TRANS/WP.29/GRE/2002/3/Rev.1  
7 juillet 2003

Forum mondial de l'harmonisation des Règlements  
concernant les véhicules (WP.29)

PROPOSITION DE PROJET D'AMENDEMENT AU RÈGLEMENT N° 65

(Feux spéciaux d'avertissement)

Exemples de marques d'homologation, lire:

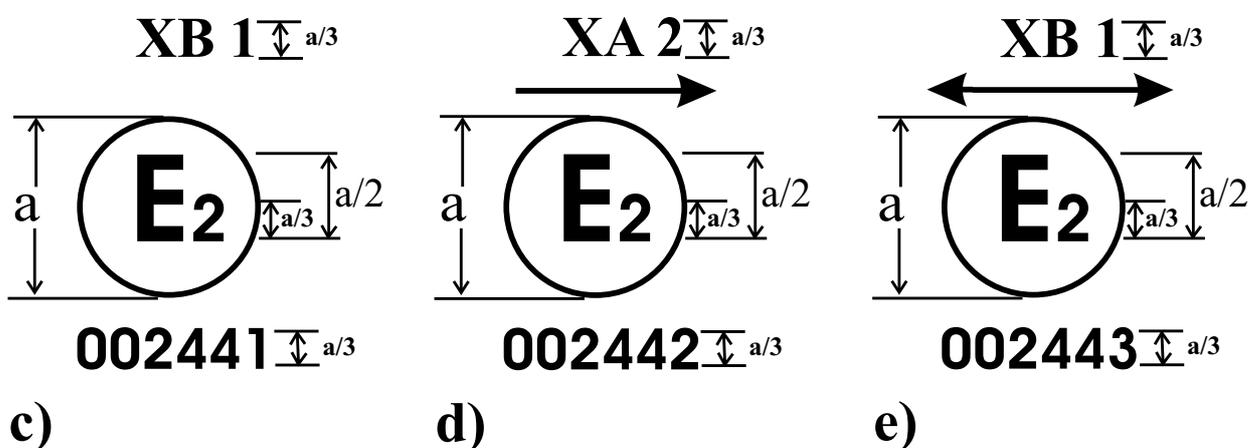
- a) sur un feu spécial d'avertissement indique qu'il a été homologué aux Pays-Bas (E4) sous le numéro d'homologation 002439. Ce numéro d'homologation indique que l'homologation a été accordée conformément aux prescriptions du Règlement sous sa forme initiale et qu'il s'agit d'un feu spécial d'avertissement tournant ou à éclat stationnaire de couleur bleue de la classe 1 (TB 1).
- b) sur un feu à éclat directionnel indique qu'il a été homologué aux Pays-Bas (E4) sous le numéro d'homologation 002440. Ce numéro d'homologation indique que l'homologation a été accordée conformément aux prescriptions du Règlement sous sa forme initiale et qu'il s'agit d'un feu tournant ou à éclat stationnaire de couleur jaune-auto de la classe 2 (TA 2).

- c) sur un feu à éclat directionnel indique qu'il a été homologué en France (E2) sous le numéro d'homologation 002441. Ce numéro d'homologation indique que l'homologation a été accordée conformément aux prescriptions du Règlement sous sa forme initiale et qu'il s'agit d'un feu à éclat directionnel de couleur bleue de la classe 1 (XB 1).

- d) sur un feu à éclat directionnel indique qu'il a été homologué en France (E2) sous le numéro d'homologation 002442. Ce numéro d'homologation indique que l'homologation a été accordée conformément aux prescriptions du Règlement sous sa forme initiale et qu'il s'agit d'un feu à éclat directionnel de couleur jaune-auto de la classe 2 (XA 2).

La flèche indique que le feu est à effet grand angle du côté où elle pointe, ce qui correspond aussi au côté du véhicule où le dispositif doit être monté.

- e) **sur un feu à éclat directionnel indique qu'il a été homologué en France (E2) sous le numéro d'homologation 002443. Ce numéro d'homologation indique que l'homologation a été accordée conformément aux prescriptions du présent Règlement sous sa forme initiale et qu'il s'agit d'un feu à éclat directionnel de couleur bleue de la classe 1 (XB 1).**

**La double flèche indique que le feu est à effet grand angle des deux côtés et peut être monté indifféremment de l'un ou de l'autre côté du véhicule.**

7.3.1 Tableau de distribution standard de la lumière pour un feu spécial d'avertissement à éclat (catégorie X)

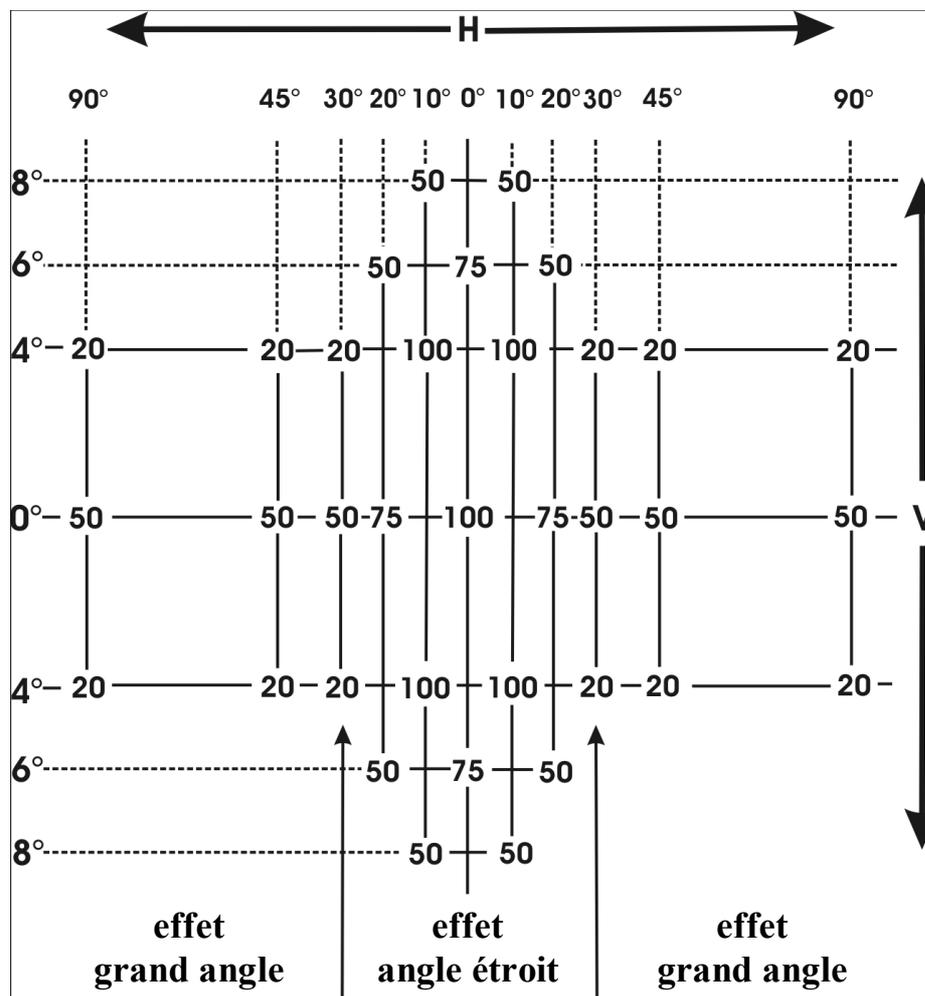
**La plage angulaire horizontale minimale d'un feu à effet "angle étroit" est de 30° vers la gauche à 30° vers la droite et celle d'un feu à effet "grand angle" de 90° vers l'extérieur du véhicule à 30° vers l'intérieur.**

- 7.3.1.1 La direction  $H = 0^\circ$  et  $V = 0^\circ$  correspond à l'axe de référence. (Sur le véhicule, celui-ci est horizontal, parallèle au plan longitudinal médian du véhicule et orienté dans la direction de visibilité requise.) Il passe par le centre de référence. Les valeurs indiquées dans le tableau donnent, pour les différentes directions de mesure, les intensités minimales exprimées en pourcentage de la valeur minimale exigée dans l'axe pour chaque feu (dans la direction  $H = 0^\circ$ ,  $V = 0^\circ$ ).

- 7.3.1.2 Dans le champ de distribution de la lumière du paragraphe 7.3.1, présenté schématiquement sous la forme d'une grille, la répartition de la lumière devrait être sensiblement uniforme, c'est-à-dire que l'intensité lumineuse dans chaque direction d'un secteur du champ formé par les lignes de la grille doit correspondre au moins à la valeur minimale la plus faible indiquée sur les lignes encadrant la direction en question, en pourcentage.»
